Réponse à l'avis de la Mission Régionale d'Autorité Environnementale de Nouvelle-Aquitaine

N° MRAE 2022APNA129

PROJET DE PARC PHOTOVOLTAÏQUE AU SOL A SAINT AUBIN ET SAVIGNAC-
SUR-LEYZE (47)

Novembre 2022

Annexe 1 : Plan de masse actualisé

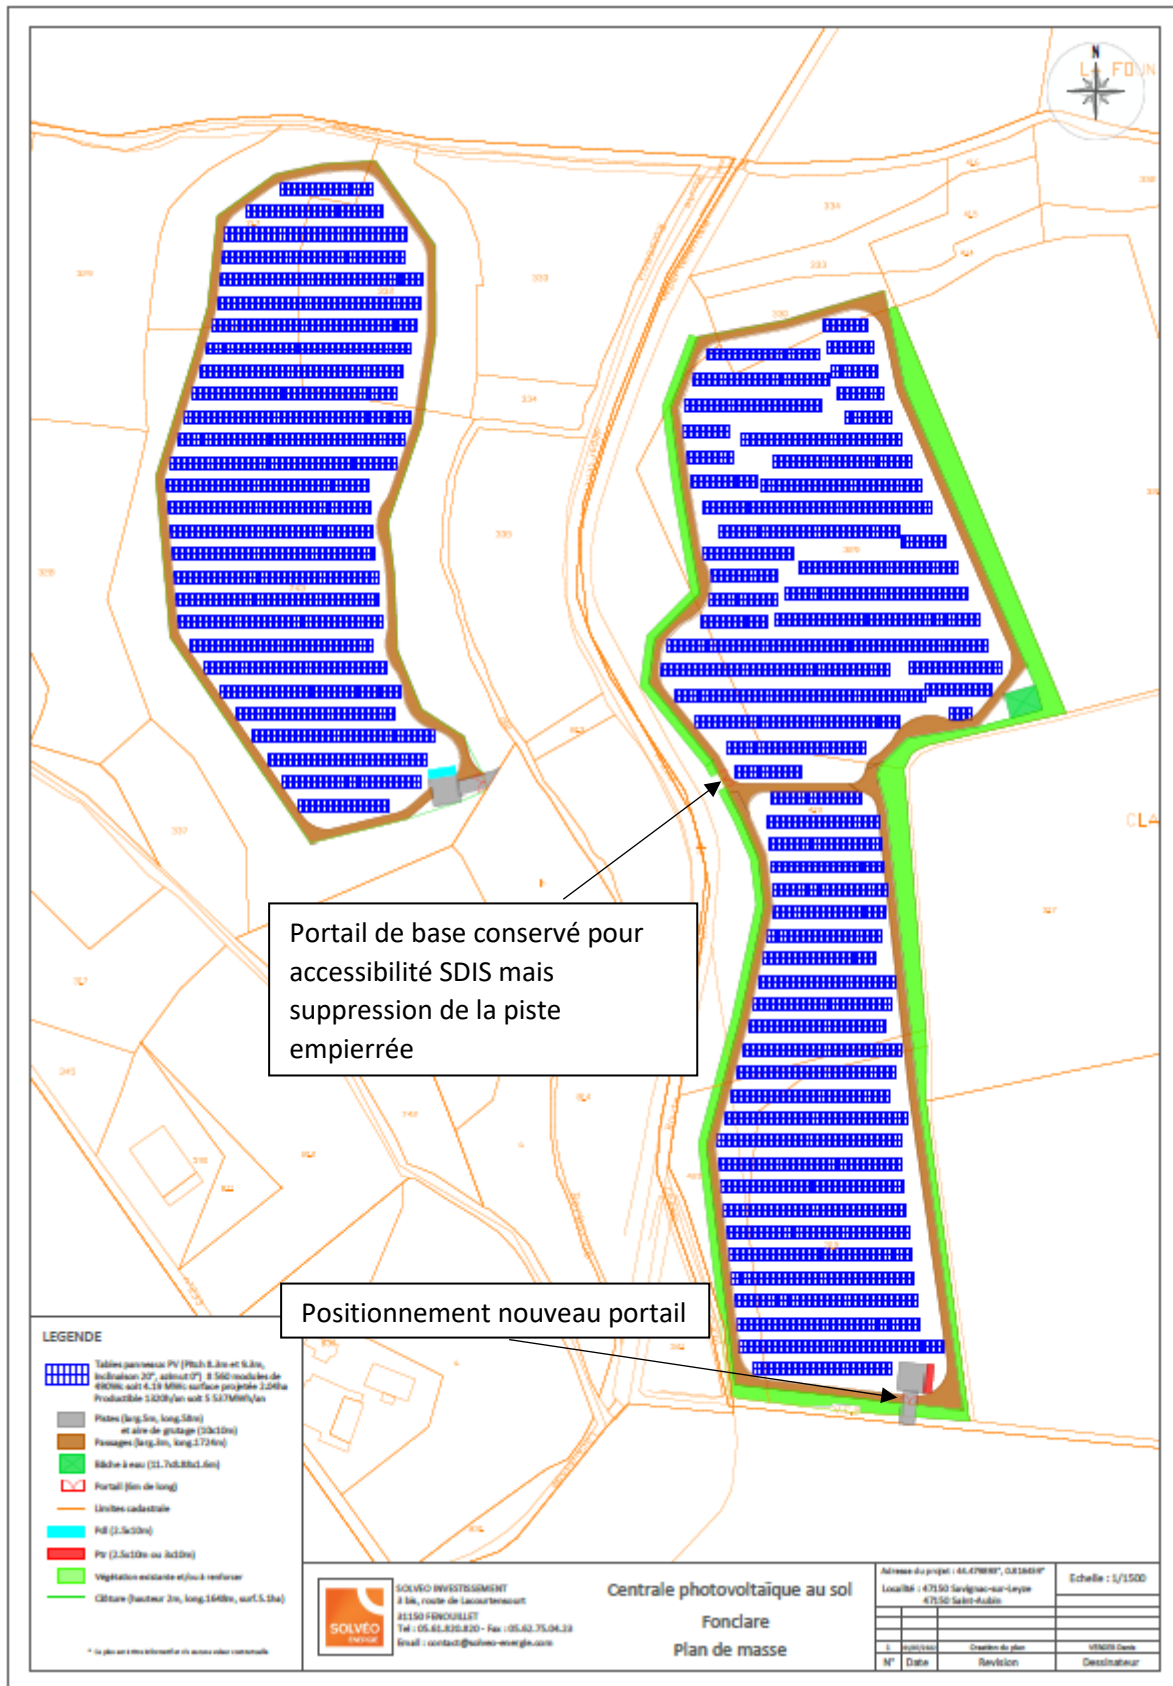
Remarque 1 de la MRAe (page 4) : La MRAe recommande de préciser la longueur des pistes du projet. Des valeurs différentes apparaissent en effet dans l'étude d'impact : piste empierrée de 72 m et piste périphérique non revêtue de 1 555 m dans le descriptif du projet (page 15) ; piste empierrée de 108 m et piste périphérique non revêtue de 1 855 m dans la partie sur les impacts sur le milieu physique

Pendant la phase d'instruction du dossier, la Direction générale adjointe des infrastructures et de la Mobilité a été saisie. Elle a dans un premier temps émis un avis défavorable sur le positionnement du portail d'entrée du côté est de la route (manque de visibilité côté Lacaussade, accès non sécurisé).

En réponse à cet avis défavorable, le portail d'entrée et le poste de livraison ont donc été déplacés au sud du site. Pour des raisons d'accessibilité SDIS, le portail initialement prévu à l'ouest de la partie est a été conservé. Il en résulte donc trois portails au lieu de deux initiaux. L'entrée du site côté ouest se fait au niveau de l'ouest de la route, et l'entrée du site côté est se fait au niveau du sud.

La longueur des pistes qui découle de ces changements est donc la suivante :

- 24 m de pistes empierrées au total (12 m sur la partie ouest, 12 m sur la partie sud-est), soit une diminution d'un facteur 3 par rapport à ce qui a été initialement prévu ;
- 1647 m de piste périphérique non revêtue (626 m sur la partie ouest et 1021 m sur la partie est).

En annexe se trouve le plan de masse actualisé.

Graphique 1 : émissions de gaz à effet de serre par catégorie pour le projet de Fonclare (source : Solvéo Énergie, 2022)

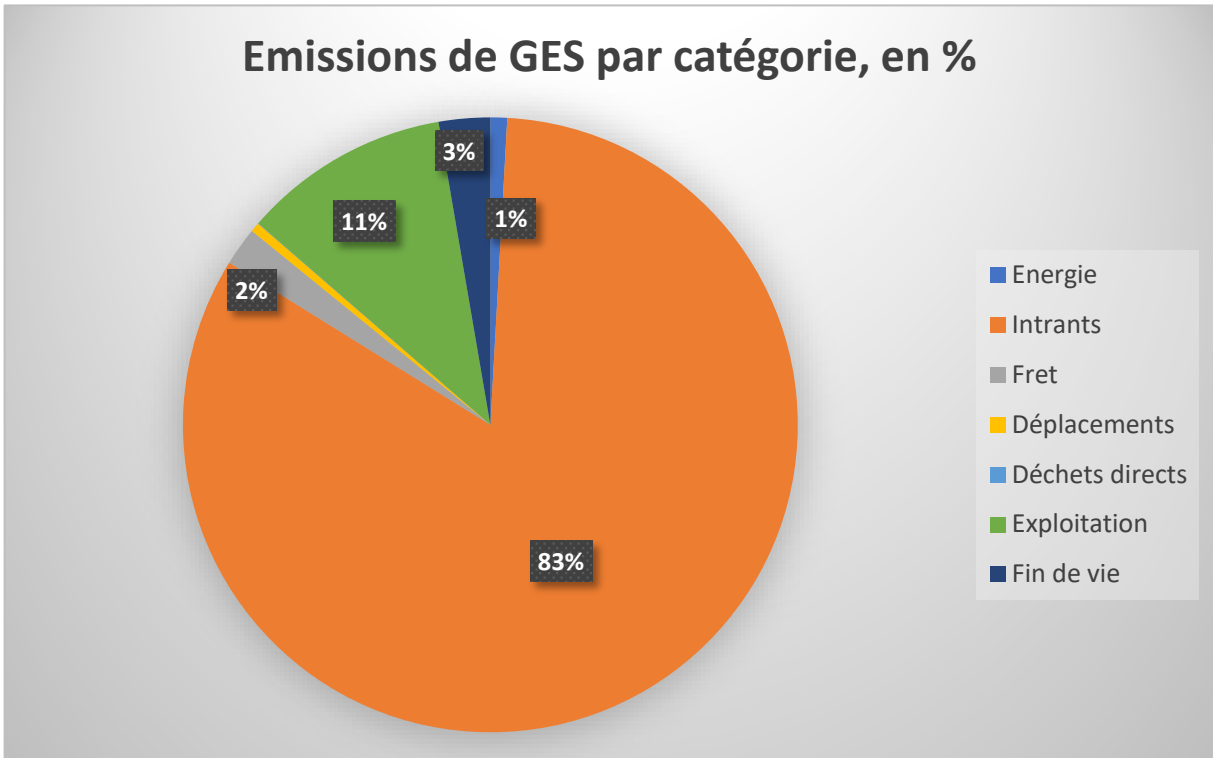
Remarque 4 de la MRAe (page 7) : L'appréciation des enjeux et impacts environnementaux du projet de ce point de vue devrait faire l'objet d'une évaluation chiffrée précise, en considérant l'ensemble du cycle de vie du projet (fabrication des panneaux solaires, en prenant en compte notamment le lieu de production des panneaux et le mix énergétique du pays de production ; transport jusqu'au site du projet ; phase de travaux ; émissions évitées en phase d'exploitation ; phase de démantèlement).

Le **bilan carbone de l'installation photovoltaïque de Fonclare**, sur sa durée de vie de 30 ans, est d'environ **4 000 tonnes de CO₂eq**. C'est-à-dire que les matériaux et l'énergie nécessaires pour sa construction, son exploitation et son démantèlement sont responsables de l'émission d'environ 4 000 tCO₂eq.

Le *Graphique 1* ci-après représente, par poste, les émissions de CO₂ équivalent. Nous remarquons que la partie intrants, qui comprend tous les matériaux et composants de la phase de construction du projet, domine largement les émissions de gaz à effet de serre générées par le projet avec plus de 80% de ces émissions.
